Numer referencyjny sprawy: IRG.271.14.2024

### **Wyjaśnienie treści Specyfikacji Warunków Zamówienia (SWZ)**

Dotyczy: postępowania o udzielenie zamówienia publicznego prowadzonego w trybie podstawowym bez negocjacji na podstawie art. 275 pkt 1 ustawy z dnia 11 września 2019 r. - Prawo zamówień publicznych (t.j. Dz. U. z 2023 r., poz. 1605 z późn. zm.)- zwana dalej „Ustawą Pzp” pn.: „**Wymiana i montaż źródeł ciepła w świetlicach wiejskich na terenie Gminy Sępólno Krajeńskie**”.

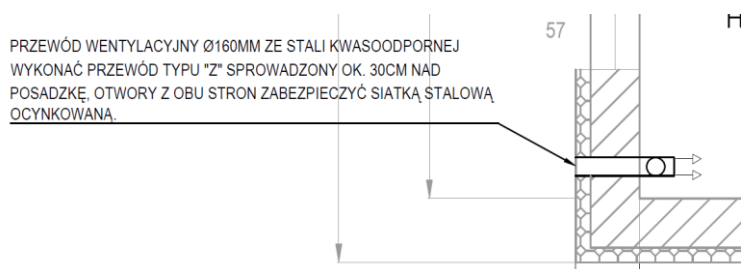
- c) dlaczego zaprojektowano bufor o pojemności 800l
- d) dlaczego zaprojektowano kanał wentylacyjny o średnicy 1600mm
- e) dlaczego zaprojektowano zabezpieczenie UPS w budynku Świetlicy jako system podtrzymujący układ elektryczny

d) Zaprojektowano kanał wentylacyjny o przekroju 160mm zgodnie z obowiązującymi przepisami. Poniżej fragment rysunku z dokumentacji projektowej.
